Action corrective de sécurité

Vérification des paramètres d'ultrafiltration et mise à niveau du logiciel sur le générateur de dialyse

- **Numéro FSCA** : FSCA 20220913
- **Produit** : Surdial X
- **Type d'actions** :
 1. Action immédiate : vérification des paramètres d'ultrafiltration
 2. Action corrective : mise à niveau du logiciel dès qu'il sera disponible (dernier trimestre 2022)

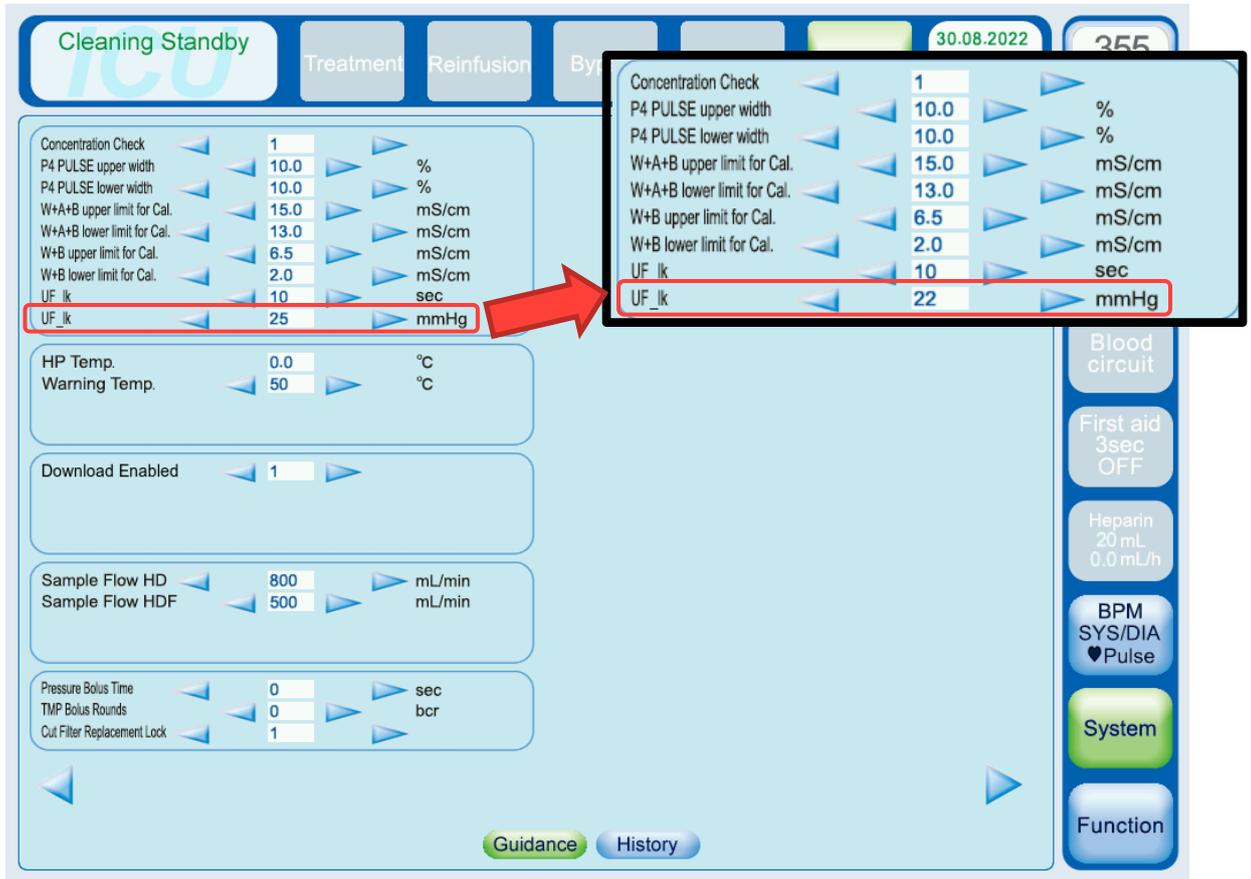
Diminuer la valeur du TC3 de 25 mmHg à 22 mmHg

3. Saisissez le mot de passe.
4. Pour modifier la valeur du TC3, accédez à la **page 5** des écrans Parameter setting et réglez la nouvelle valeur de **UF_Ik** [**22 mmHg**] en utilisant [<] ou [>] :

!! ATTENTION !!
 Ne modifiez pas la valeur de UF_Ik [10 sec] !

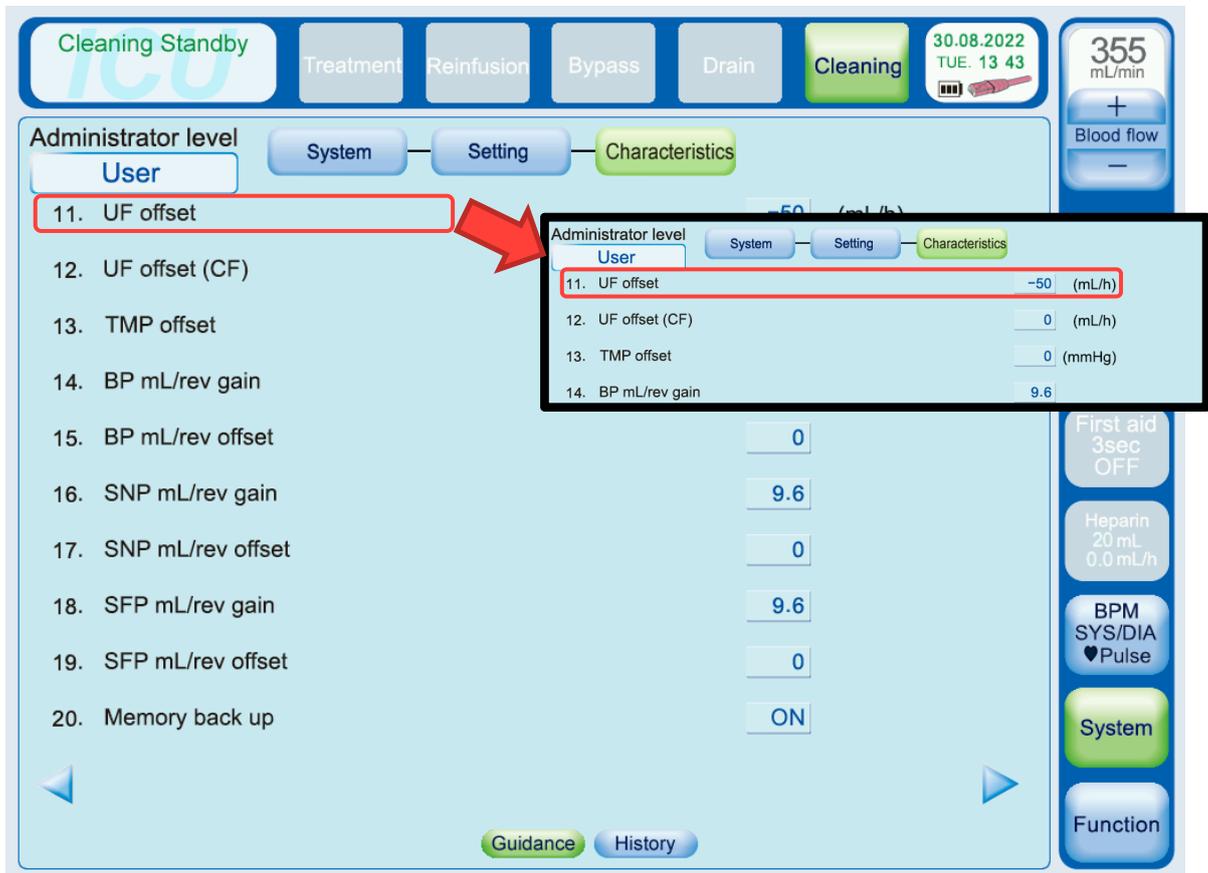
Réglage de l'écart d'ultrafiltration à -50ml/h lorsque le TC3 est égal ou supérieur à 11 mmHg

3. Saisissez le mot de passe.
4. Pour modifier le paramètre **11. UF offset**, accédez à la **page 2** des écrans Characteristics (Caractéristiques) et réglez la valeur à [- 50 ml/h] en utilisant [<] ou [>] :

N'appliquez pas d'écart d'ultrafiltration positif (50 ml/h) !
 Ne modifiez pas la valeur de l'écart d'ultrafiltration (FD) !
